CON OGGETTO: Codice procedura// ID 10772 Nuovo parco eolico denominato "Energia Monte Petralta" dellapotenza nominale complessiva di 30 MW e relative opere connesse, tra cui un nuovo elettrodotto aereo AT 132 kV, di lunghezza superiore ai 10 km, da realizzare nei comuni di Sestino (AR), Badia Tedalda (AR), Carpegna (PU), Borgo Pace (PU) e Mercatello sul Metauro (PU),

Modulo per la presentazione delle osservazioni per i piani/programmi/progetti sottoposti a procedimenti di valutazione ambientale di competenza statale

Presentazione di osservazioni relative alla procedura di:

Valutazione di Impatto Ambientale (VIA) – art.24 co. 3 D. Lgs. 152/2006 e s.m.i.

Figura 1 – Mappa degli impianti in progetto

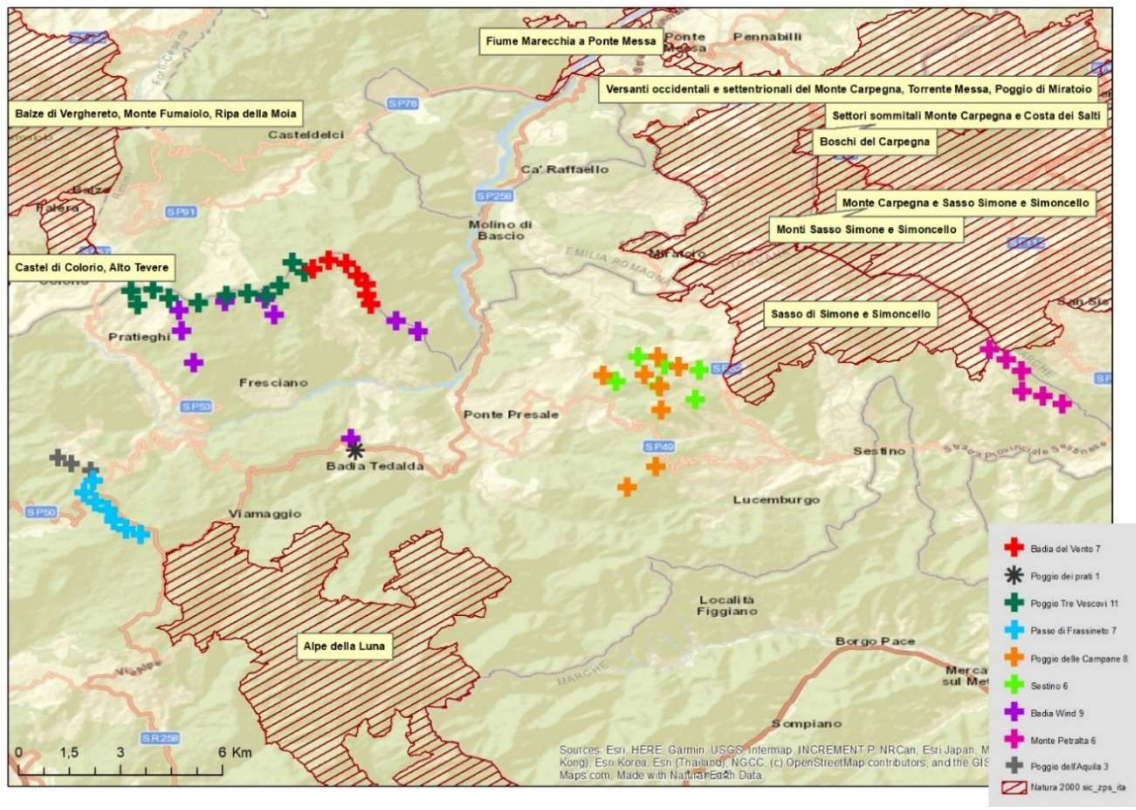
Un ulteriore aspetto da rilevare è che questo impianto va a sommarsi a diversi altri progetti di eolico industriale che insistono nell'area dell'alta Valtiberina, della Valmarecchia, e della Valle del Foglia, tutti con un impatto irreversibile nel territorio date le enormi dimensioni. Alle 6 pale di oltre 200 metri del progetto in oggetto si devono sommare (Fig.1):

Solo alcuni di questi progetti sono stati presi in considerazione dalla società proponente nei suoi documenti (cfr. ELAB.52), mentre dovrebbero esserlo tutti, dato che l'effetto cumulato di questi rischia di trasformare in maniera irreversibile una zona rurale, con il potenziale di attrarre nuovi abitanti e nuove attività economiche di conseguenza, in linea con il trend di trasferimento dalla città alla collina e alla montagna, avviato negli scorsi anni a livello italiano, in aggiunta a quanto già detto sopra riguardo agli aspetti economici.

Gli aerogeneratori previsti da tutti questi progetti andrebbero a determinare un muro di sbarramento di oltre 60 pale eoliche di grande taglia. L'impatto ricadrebbe sulla Toscana, le Marche e l'Emilia-Romagna, in territori ricchi di aree naturali protette, nuclei storici e beni culturali tutelati.
